OGGETTO: Contributo Arpal [ID: 5003] Procedimento di Valutazione di Impatto Ambientale, ai sensi dell'art.23, del D.Lgs. 152/2006 e s.m.i. e Verifica del Piano di Utilizzo Terre ai sensi dell'art.9, D.P.R. 120/2017. **Variante alla S.S. 45 "Val Trebbia" dal km 31+500 (Costafontana) al km 35+600 (Montebruno). 2° stralcio funzionale.** Progetto Definitivo.
 Proponente: ANAS S.p.A.

OGGETTO (ID: 5003) Progetto di “Variante alla SS45 Val Trebbia dal km 31+500 (Costafontana) al km 35+600 (Montebruno) 2° stralcio funzionale. Progetto definitivo. Procedimento di VIA nazionale ai sensi dell’art. 23 del D.Lgs 152/2006. Piano di utilizzo terre e rocce da scavo (PUT).

Oggetto: Procedimento di VIA Nazionale – Variante alla Strada Statale 45 "Val di Trebbia" – Comuni di Torriglia e Montebruno (GE) 2^ stralcio funzionale- Inquinamento acustico

Titolo progetto	Variante alla S.S. 45 “Val Trebbia” Comuni di Torrighia e Montebruno dal Km 31+500 (Costafontana) al Km 35+600 (Montebruno) 2° stralcio funzionale	
Presenza di ZSC		NO
Presenza di ZPS		NO
Presenza della relazione di incidenza		NO

Figura B. Stazioni di indagine (FAU_01 e FAU_02) Analisi R.05.03.001.e - Monitoraggio degli anfibi e R.05.03.005 - Censimento avifauna nidificante.

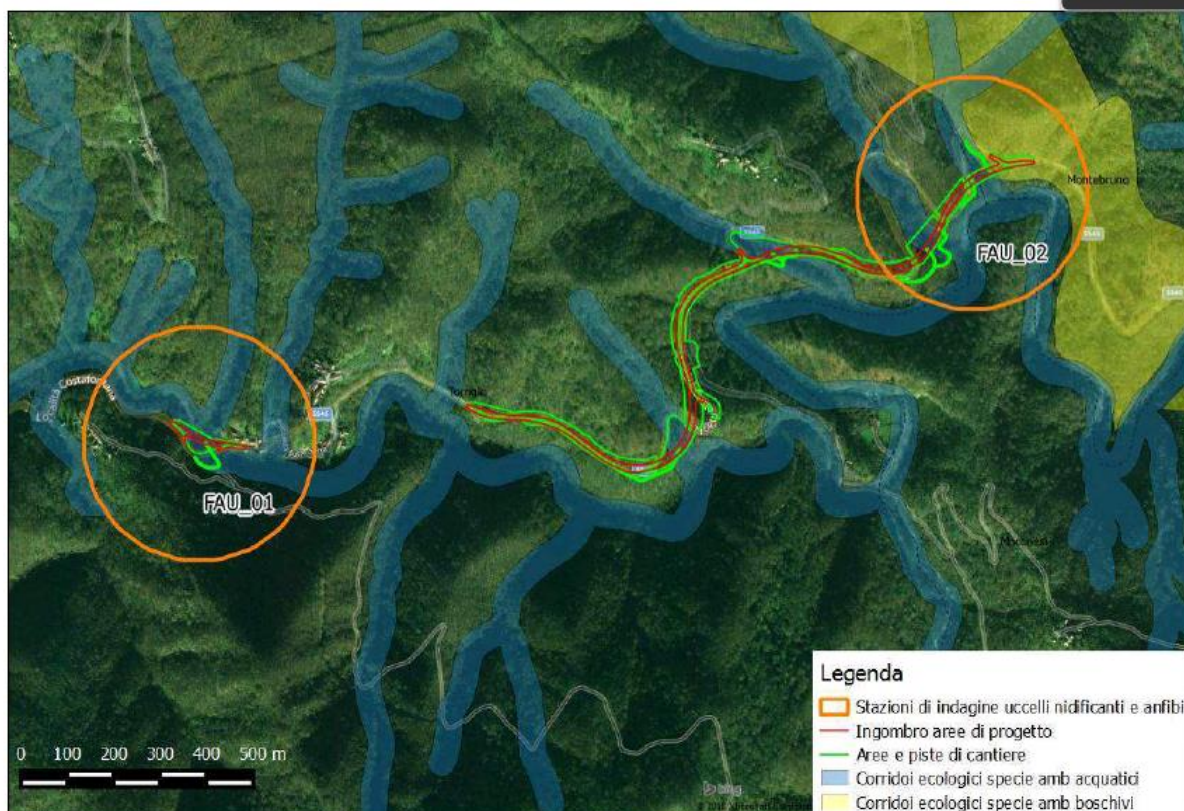
Habitat: estensione monitoraggio anche al Cantiere base. Qui si ritiene necessario chiarimento: dalla documentazione esaminata non si comprende se lo stesso venga considerato nel Piano di Monitoraggio. Pur essendo nel piano indicata graficamente la presenza di un'area di monitoraggio per gli habitat denominata (HAB_02), tale stazione non viene citata nel testo e non compare nella relativa tavola progettuale.
